福山駅前広場再編事業について

2025年（令和7年）2月4日

福山市 企画財政局 福山駅周辺再生推進部 福山駅周辺再生推進課

2. これまでの意見と対応案

① 路線バスの影響による渋滞

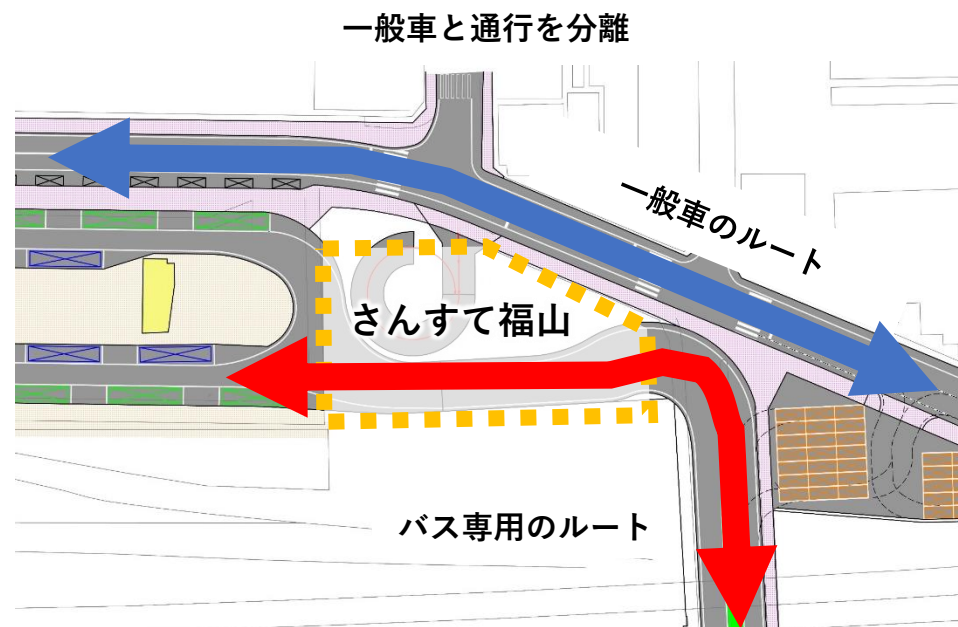
北口をバスターミナルにするということは、北口の渋滞を引き起こすということにはならないか。

一般車と通行を分離することを検討します

- バス専用のルートを設け、一般車と通行を分離することで、バスが北側の道路に出ることはないため、路線バスによる北口の渋滞への影響はないと考えています。
- ただし、そのためにはさんすて福山の一部解体が必要となることから、JRと検討を行っています。
- また、現在の北口広場周辺道路については、駅への送迎のピーク時に混雑が生じることがあるため、それも今回の整備で解消していくことを検討しています。

② 道路・駐車場の見直しが必要

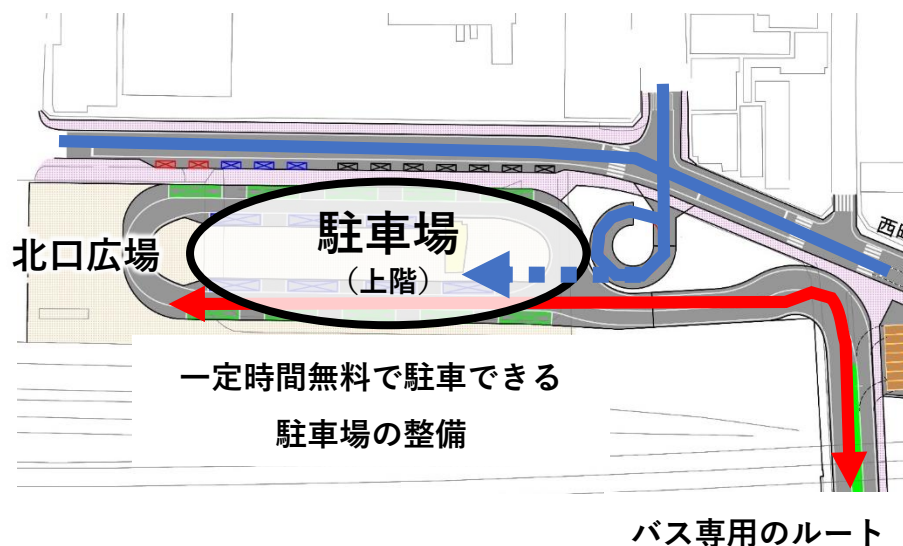
北口の渋滞を起こさず、スムーズな周辺交通と快適なウォークアブル空間を実現させるためには、道路・駐車場等の見直しが必要になる。

バス専用のルートを確認し、一般車と通行の分離を検討しています
鉄道への乗換えや送迎しやすい駐車場の整備を検討しています
渋滞を生じさせない交通規制や交差点改良を検討しています

- さんすて福山の一部解体により、バス専用のルートを確認することで、一般車と通行を分離し、互いに干渉させないように検討しています。バスが安全に走行でき、かつ、定時性の確保にもつながると考えています。
- バスターミナルの上階に一定時間無料で駐車できる駐車場の整備を検討しています。
- 渋滞を生じさせない交通規制（信号制御や駐車場への右折進入禁止など）や交差点改良（出入りしやすい隅切りの整備など）を検討していきます。

③ 高架下をくぐる道路を多くのバスが通行すると危ない

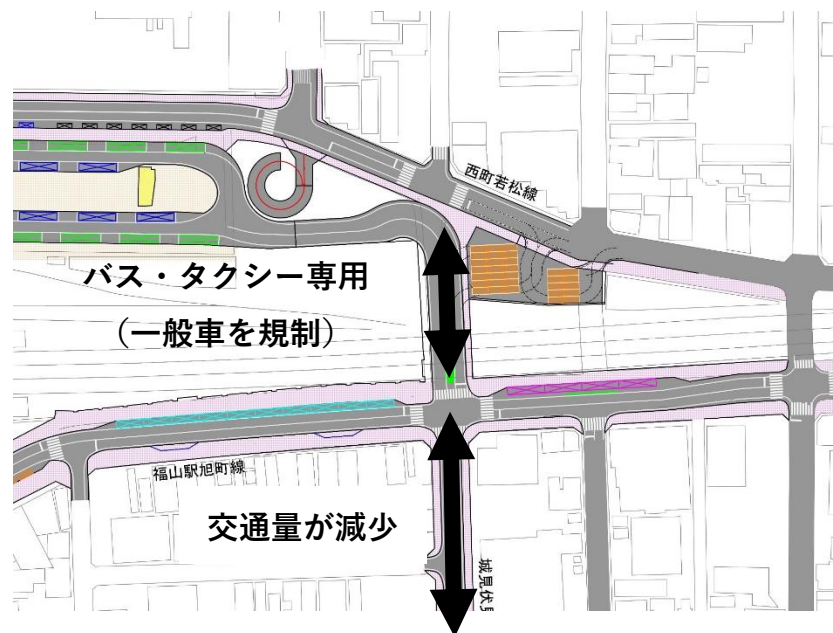
高架下をくぐる道路を多くのバスが行き来すると危ない。

安全性はしっかり確保するよう検討しています

- 高架下をくぐる道路をバス・タクシー専用とすることにより、交通量の減少を図ります。
- それに伴い、南側の道路も交通量が減少すると考えています。
- 更に、東1番ガード(南)交差点の改良により、安全性の向上を図ります（見通し確保・乱横断防止）。

④ 天満屋の駐車場待ちの車両による路線バスへの影響

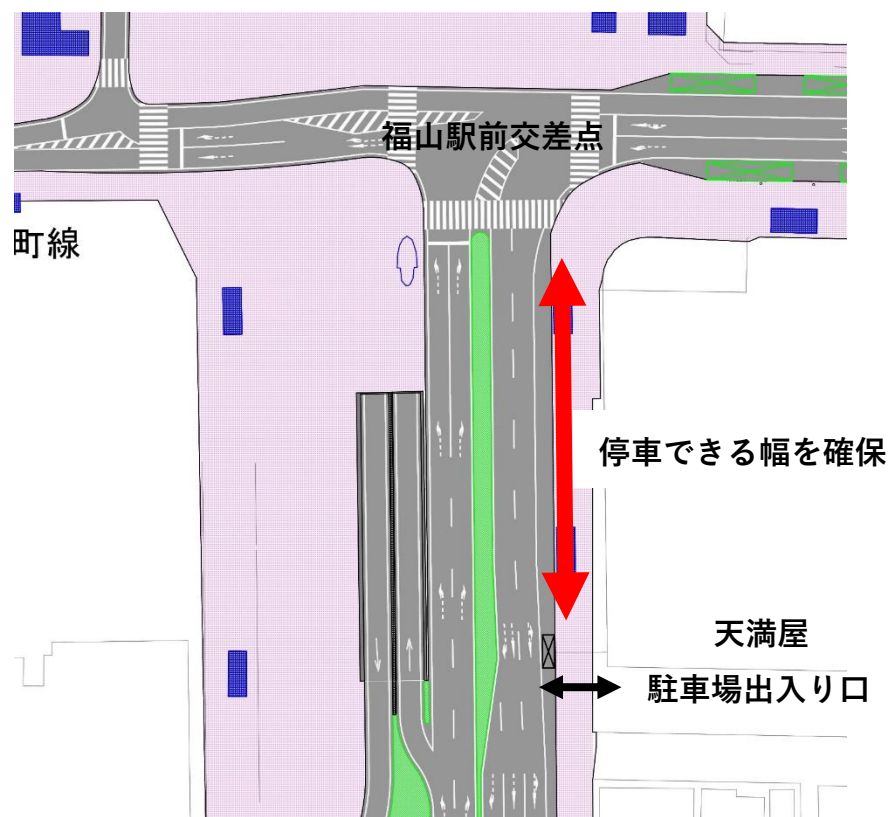
天満屋の駐車場に車が並んで、天満屋の北側の道路が渋滞することがある。天満屋北側にバス停をつくと停車できないことがあるのではないか。

路線バスに影響がでない道路計画を検討します

- 天満屋の西側に停車帯を設けることで、駐車場入口から福山駅前交差点までの間に車が停車しても後続車に影響が出ない道路計画を検討します。
- 路線バスが乗り場から車線に合流しやすい路面標示を検討します。

天満屋北側に渋滞が生じない運用を検討します

- 駐車場の管理者と連携して、天満屋北側に駐車場待ちの車両による渋滞が生じない運用を検討します。

⑤ 乗車時間の増加、駅南側での乗降のニーズ

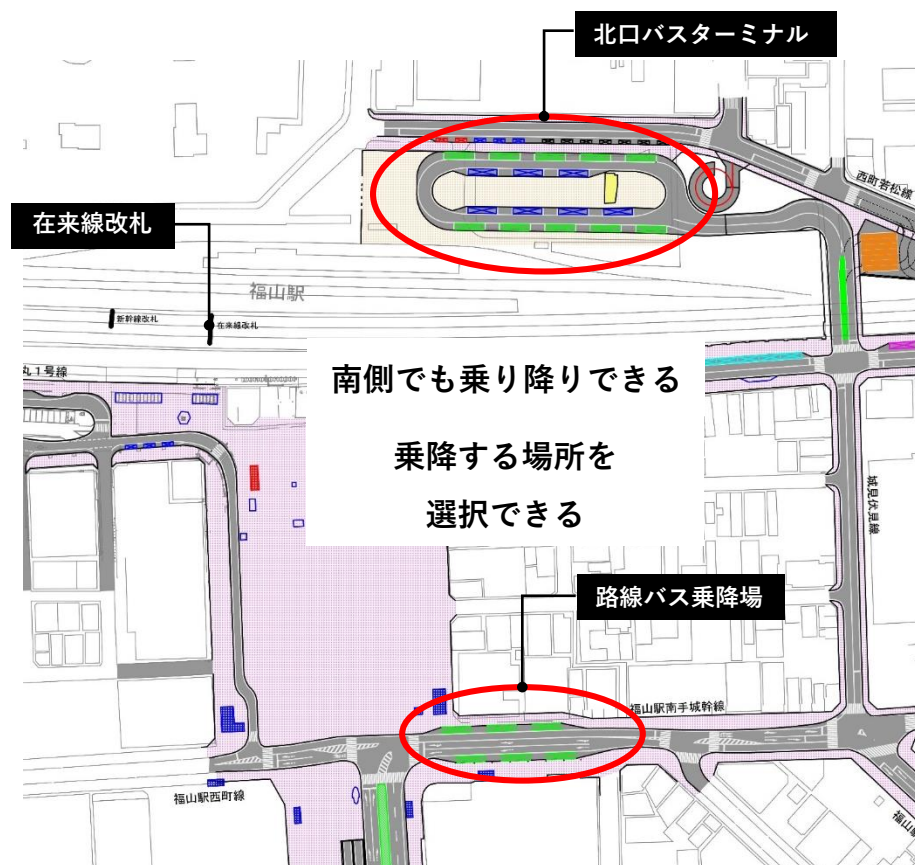
バス利用者の多くは目的地が南方面のため、利便性の観点からも南側を希望するのではないか。

路線バスの乗車時間が増える。

バス停を南側にも配置することを検討しています
利用者が南北の乗降場所を選択できるようになります

- ・ 鉄道利用者などは北側を利用し、南側に用事がある利用者は南側を利用することができます。

(3) タクシーに関すること

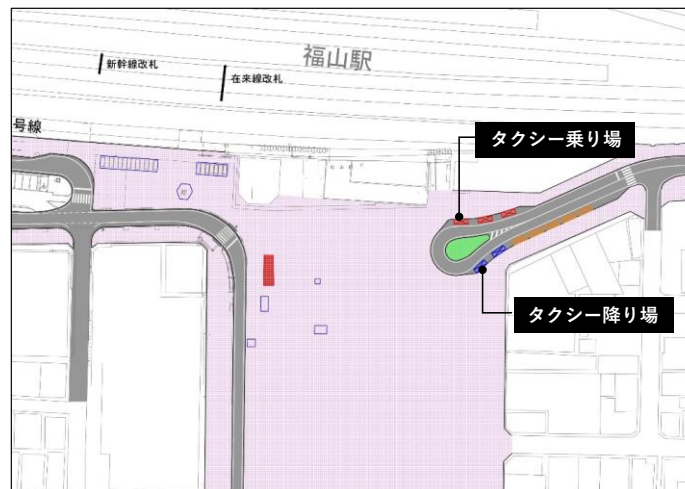
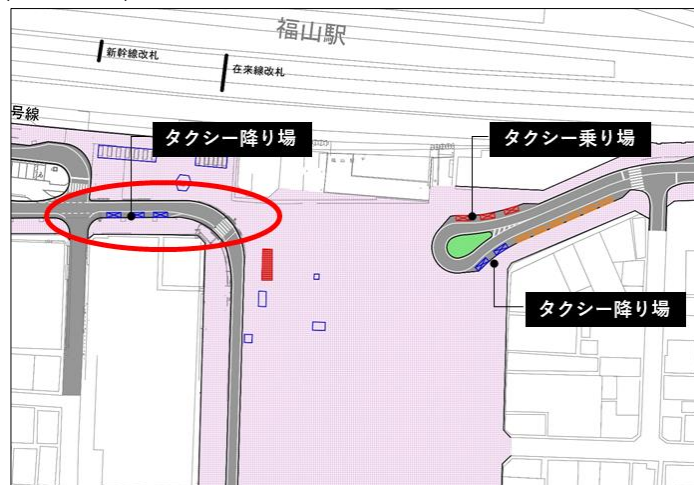
タクシー乗降場は
駅から近く、
分かりやすくしてもらいたい

- ・ 駅南側のタクシー乗り場は、現在の位置から大きく移動しないよう検討しています。
- ・ また、南から来たタクシーが駅の近くで乗客を降ろせるよう、西側にも降車場の配置を検討しています。

(4) 送迎バスに関すること

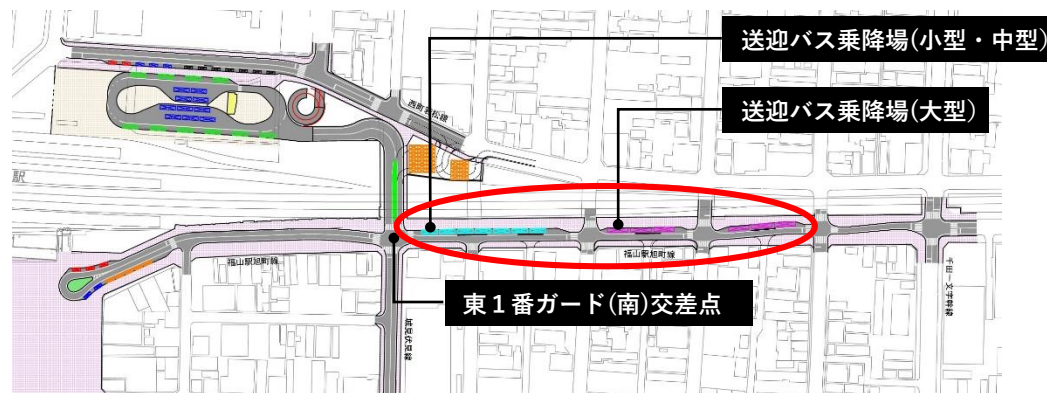
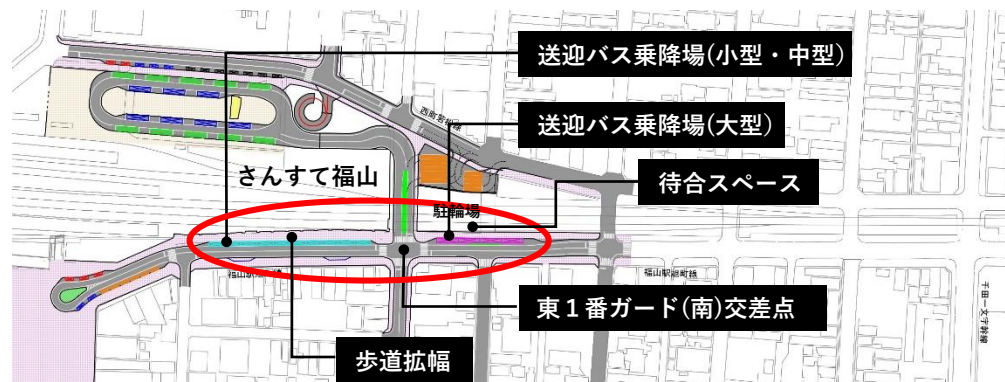
- 送迎バス乗降場は駅から近く、分かりやすくしてもらいたい
- バスを待つ人と歩行者・自転車との交錯が危険

乗降場を駅の近くに配置することを検討します

- 配置場所は、さんすて福山や駐輪場の南側を検討しています。
- 歩道の拡幅をするとともに、バス待ち空間の確保を検討します
- さんすて福山の南側の歩道を拡幅するとともに、駐輪場内にバス待ち空間を確保することで、交錯リスクを低減することを検討しています。

(5) 交通規制に関すること

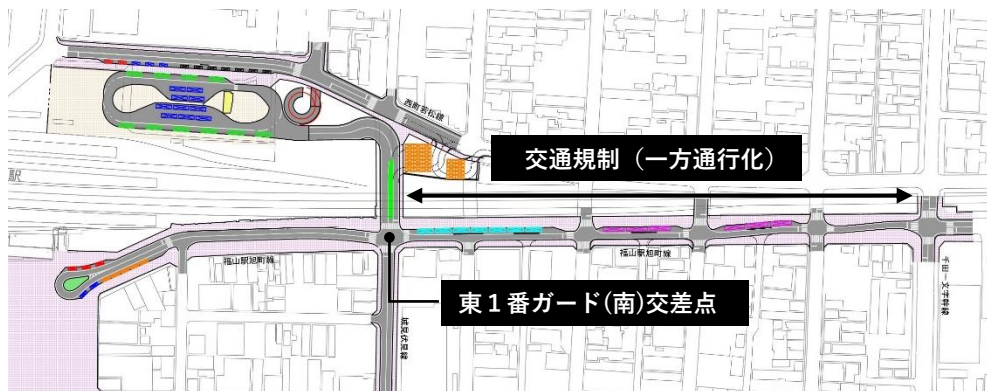
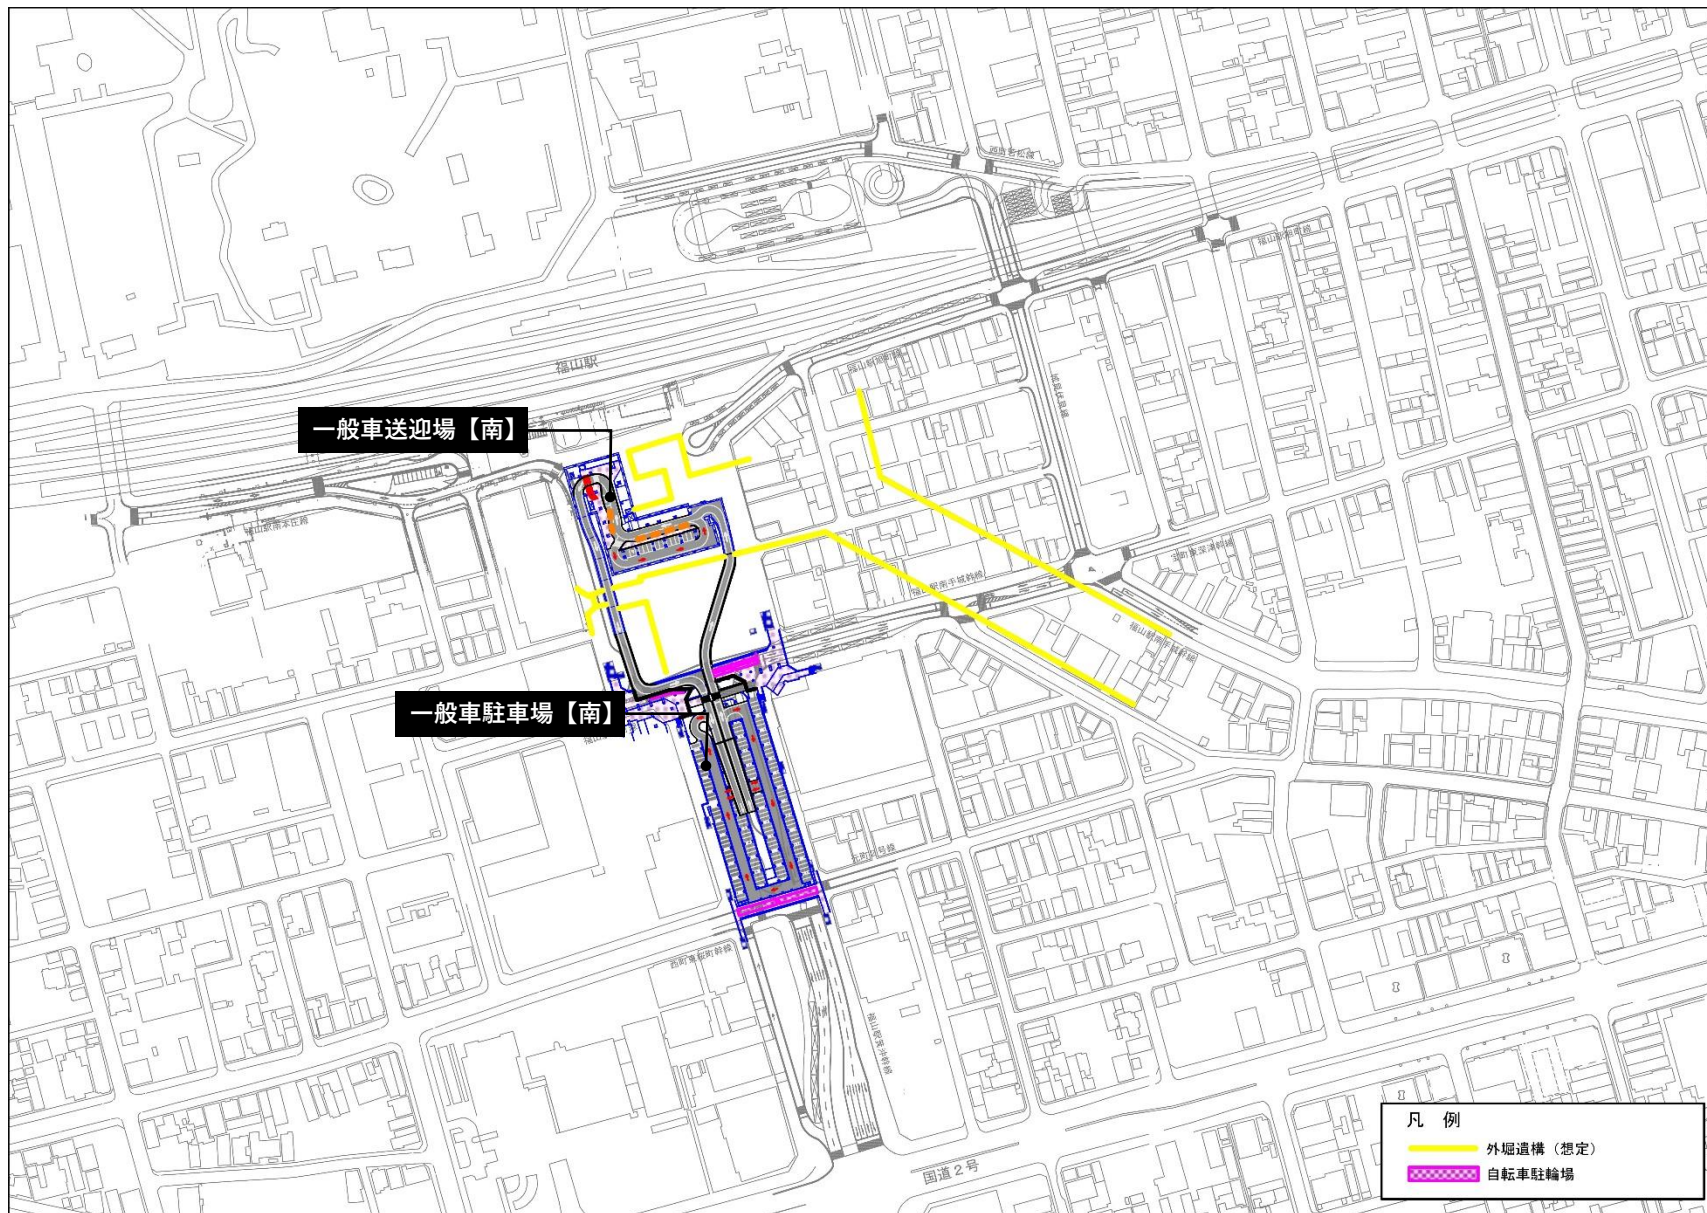
実験時に一方通行化によって
駅への行き来が不便になった

駅へのアクセスを確保するため、
一方通行を行わない方向で
検討しています
